PROGETTISTA 	COMMESSA NQ/R22177	UNITA' -
	LOCALITA' PIOMBINO (LI)	REL-VDO-E-00072	
	PROGETTO / IMPIANTO FSRU Piombino e collegamento alla Rete Nazionale Gasdotti	Fg. 1 di 13	Rev. 0

ISTANZA PER IL RILASCIO DELL'AUTORIZZAZIONE ALLA COSTRUZIONE E ALL'ESERCIZIO DELL'OPERA FSRU PIOMBINO E COLLEGAMENTO ALLA RETE NAZIONALE GASDOTTI

RICHIESTA DI INTEGRAZIONI

Ente Richiedente:
ISPRA

Figura 3-1: Tracciato 1 di percorso A/R lungo la S.P.40 (innesto in S.S. 398)

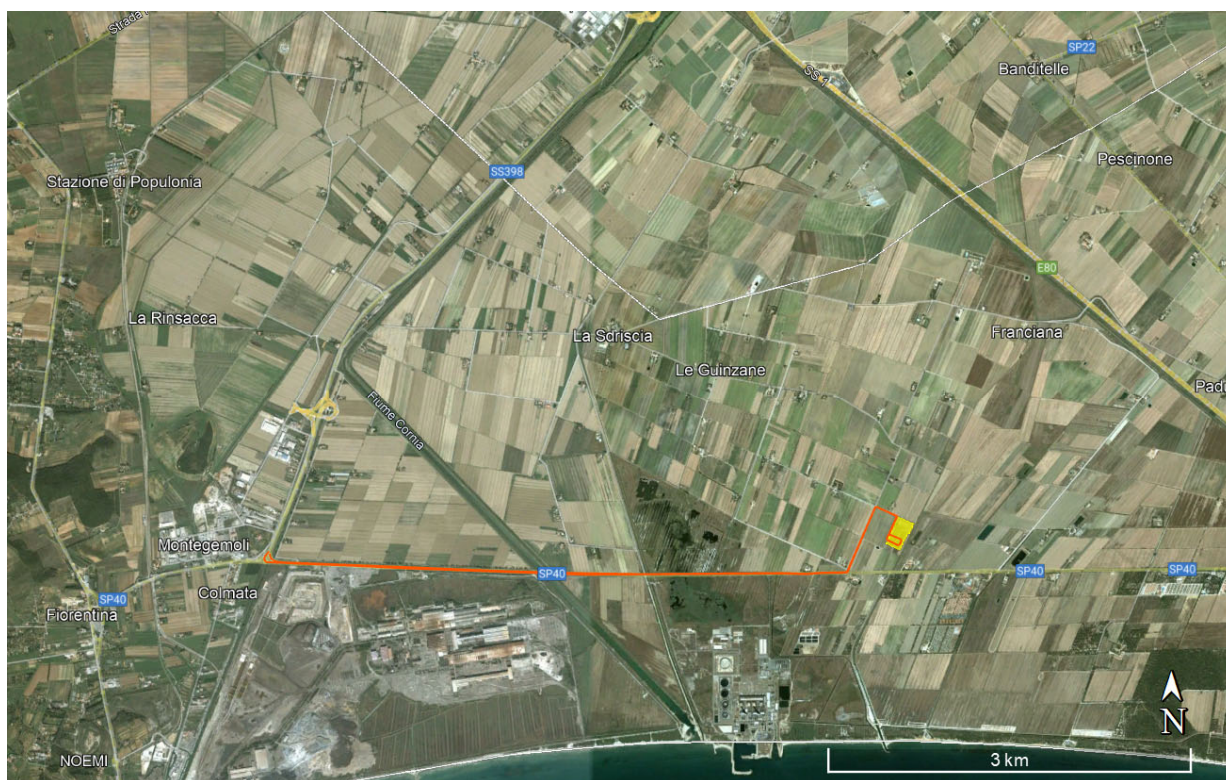
- 1 *E' opportuno che sia fornito il numero delle auto cisterne di approvvigionamento dell'azoto liquido che transiteranno durante la fase di esercizio dell'impianto e, qualora tale numero sia significativo, valutare l'impatto acustico del traffico complessivo sulla viabilità locale interessata dai suddetti passaggi (Aurelia e SS30) presso i ricettori più esposti.*
- 2 *Relativamente alle fasi di corso d'opera e di esercizio dell'impianto di correzione dell'indice di Wobbe, qualora il ricettore posto alle coordinate geografiche 42.969076, 10.619529 sia abitativo, è necessario integrare il PMA inserendo, oltre ai punti P6 e P7, un punto di monitoraggio acustico anche per il suddetto ricettore, fornendo la relativa scheda informativa (tipologia, fotografia, classe acustica comunale d'appartenenza).*

Il traffico di autocisterne per il rifornimento di azoto liquido all'impianto Indice di Wobbe è stato analizzato prevedendo le due seguenti alternative:

- Alternativa 1: transito di 15 autocisterne al giorno di taglia più piccola con cisterna da 16.000 litri;
- Alternativa 2: transito di 7 autocisterne al giorno di taglia più grande con cisterna da 37.000 litri.

È stato condotto uno studio previsionale di impatto acustico associato al traffico delle autocisterne considerando entrambi gli scenari di trasporto indicati (i.e., 7 autocisterne/gg di taglia massima ovvero 15 autocisterne/gg di taglia media) per i seguenti due tragitti ipotizzati:

- Tracciato 1: collegamento da/a S.S. 398 (a Ovest dell'Impianto IW), passando per S.P. 40 "Via della Base Geodetica" e strada comunale della "Vignarca", avente una lunghezza complessiva A/R di circa 11,9 km;

I risultati mostrano come entrambi gli scenari ed indipendentemente dal tragitto rispettino i limiti acustici (di zona e differenziali) e siano conformi ai valori di qualità in corrispondenza dei potenziali ricettori.

Per tale ragione, il proponente ritiene di utilizzare i mezzi a maggiore capacità di trasporto e di suddividere il traffico dei mezzi equamente tra i due tracciati individuati.

Figura 3.4/A – Mappa della pericolosità da alluvione (PGRA Appennino Settentrionale) con sovrapposizione dell'impianto

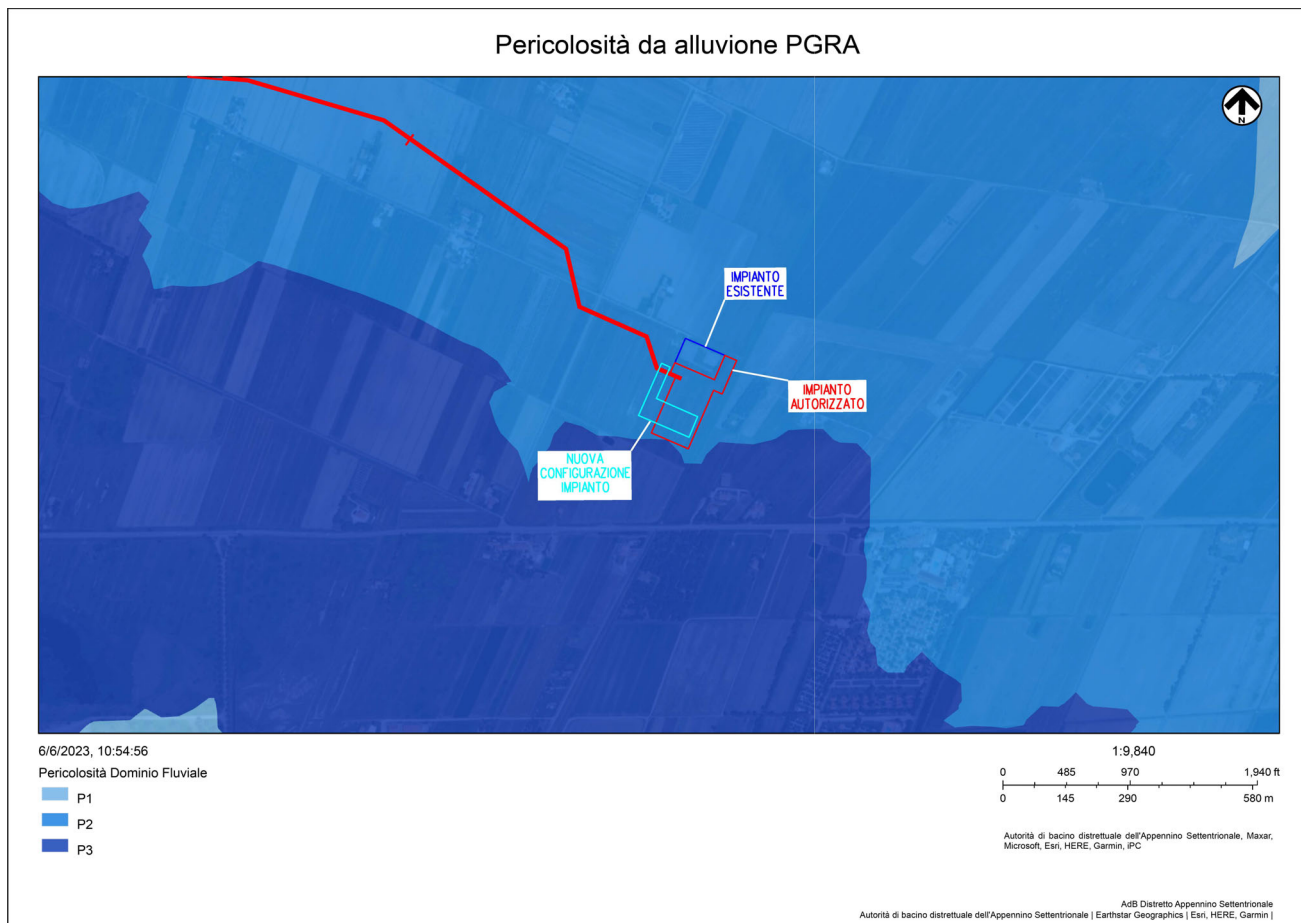
1. *Il proponente dichiara (pag. 13 della Relazione) che l'area di progetto PIDI n. 2 ricade in area a rischio idraulico R2 (fonte PGRA Distretto Appennino Centrale). In realtà l'area ricade sia in zone a R2 che in zone a R3, come da cartografia ufficiale del suddetto distretto e, quindi, è necessario correggere tale riferimento, anche in considerazione del fatto che, in aree a R3 rischio elevato, sono possibili problemi per l'incolumità delle persone, danni funzionali agli edifici e alle infrastrutture con conseguente inagibilità degli stessi, la interruzione di funzionalità delle attività socio-economiche e danni relativi al patrimonio ambientale. Sarebbe necessario che il proponente specifichi le azioni mitigative da attuare nella fase di cantiere per mitigare il rischio.*

Dall'analisi degli elaborati del Piano Gestione Rischio Alluvioni (PGRA Distretto Appennino Settentrionale) si evince che l'impianto di correzione dell'indice di Wobbe nella nuova configurazione ricade interamente in area a pericolosità idraulica media "P2" (rif. Figura 3.4/A), associata ad "aree inondabili da eventi con tempo di ritorno maggiore di 30 anni e minore/uguale a 200 anni" (comma a, art.6 – Disciplina di Piano).

Per quanto riguarda le aree a pericolosità da alluvione media (P2), nell'art.9, comma 3 si riporta:
“Le Regioni disciplinano le condizioni di gestione del rischio idraulico per la realizzazione degli interventi nelle aree P2.”

In sostanza la regolamentazione degli interventi e le misure di salvaguardia in ambiti censiti a pericolosità idraulica sono dementati alla Regione.
